**PRÉFET
D'EURE-
ET-LOIR**

**DDT d'Eure-et-Loir
SAH/BPU**

Vous m'avez transmis, pour avis, le projet de Plan Local d'Urbanisme (PLU) de Saint-Piat, arrêté par délibération du conseil communautaire du 30 mai 2024 et reçu en préfecture le 8 juillet 2024.

Annexe à l'avis de l'État sur le projet de PLU de Saint-Piat

Desserrement des ménages

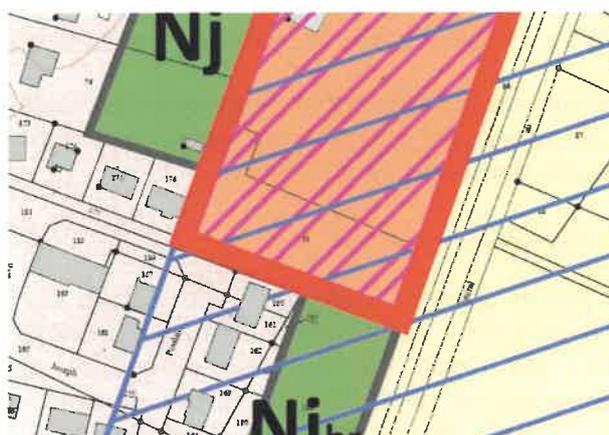
À la page 30, il est indiqué que la taille des ménages tend à se stabiliser dans les prochaines années. Ainsi, le desserrement des ménages ne nécessitera pas un besoin en nouveaux logements. Néanmoins, à la page 173, vous évaluez le nombre de logements nécessaires pour maintenir la population actuelle à 22 résidences. Cette incohérence devra être corrigée en justifiant la nécessité de créer des nouveaux logements pour ne pas perdre des habitants à population constante.

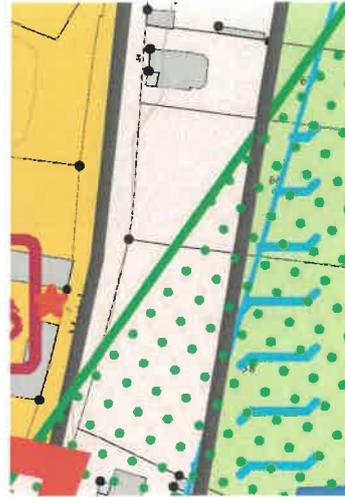
– Certains ouvrages du réseau public de transport d'électricité (RTE) sont situés sur une partie d'un EBC. Or, les servitudes I4 d'établissement et d'entretien des ouvrages RTE sont incompatibles avec le classement d'un terrain en EBC. Dans le cas d'une ligne électrique existante, un tel classement serait illégal. Cette absence de prise en compte serait par ailleurs de nature à fragiliser juridiquement le document d'urbanisme et pourrait conduire, en cas de contentieux, à son annulation (Conseil d'Etat, 13 octobre 1982, Commune de Roumare, Conseil d'Etat, 14 novembre 2014, Commune de Neuilly-Plaisance).

– La zone Ue couverte par un emplacement réservé dédié à un « équipement socioculturel » est sur le périmètre de la zone inondable non constructible (PPRI Lèves Mévoisins). Afin de respecter le règlement du PRRI sur ce secteur, il conviendra de ne pas autoriser la construction de nouveaux bâtiments.

La zone inondable a été mal retranscrite sur le plan de zonage. Le plan de servitudes est joint à cette annexe et permettra de rectifier le périmètre de toutes les zones indicées i qui sont impactées par le PPRI.

Il semble opportun de protéger les mares qui se trouvent aux fonds des parcelles 194 et 195. Elles devront être classées en zone Ni.

Cette dent creuse est bien comprise dans le potentiel foncier disponible. Néanmoins au vu de sa taille et de sa localisation, elle mériterait d'être encadrée par une OAP. Elle devra également être comptabilisée dans la consommation d'espace.

La zone Nj devrait être prolongée sur les parcelles 92 et 94 afin de protéger le boisement se trouvant entre deux constructions.

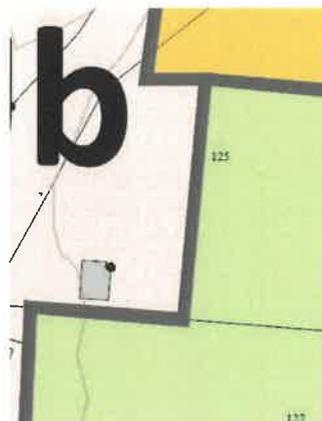
L'îlot de verdure sur les parcelles 103 et 104 et sur une partie de la parcelle 1 mériterait d'être protégé par un classement en zone Nj.

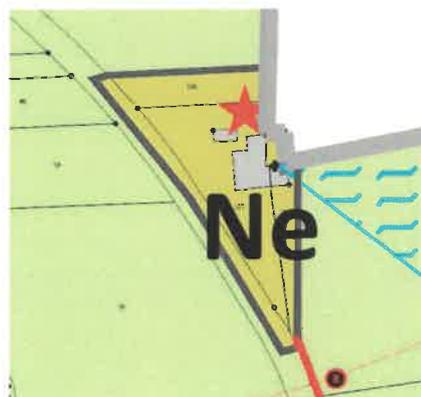
Afin de conserver l'identité du hameau de Changé, il est recommandé de classer la parcelle 125 en zone N.

Un équipement tel qu'un musée ou un centre de loisir n'a pas sa place en zone naturelle, car ce ne sont pas des constructions légères ou démontables. Les constructions devront être classées en zone Ue, qui devra se limiter aux contours de la construction existante.
